Proposition Technique

Cale d'épaisseur pour scie circulaire

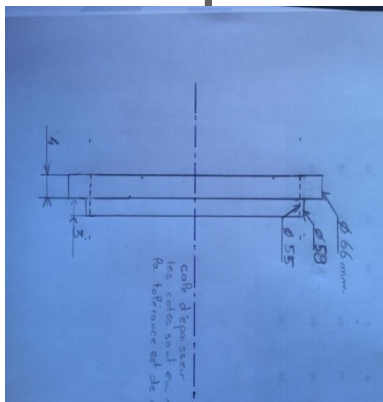
Les cotes sont en mm, les tolérances sont au dixième .

Il faudrait une matière qui résiste au frottement répétitif du à une traction manuel sur l'axe sur un quart de la pièce

Matière : Acier Dur 35NCD16 traité ou équivalent

Tolérance moyenne 0/+0.1 sur les cotes intérieures et 0/-0.1 sur les cotes extérieures

Finition brute d'usinage
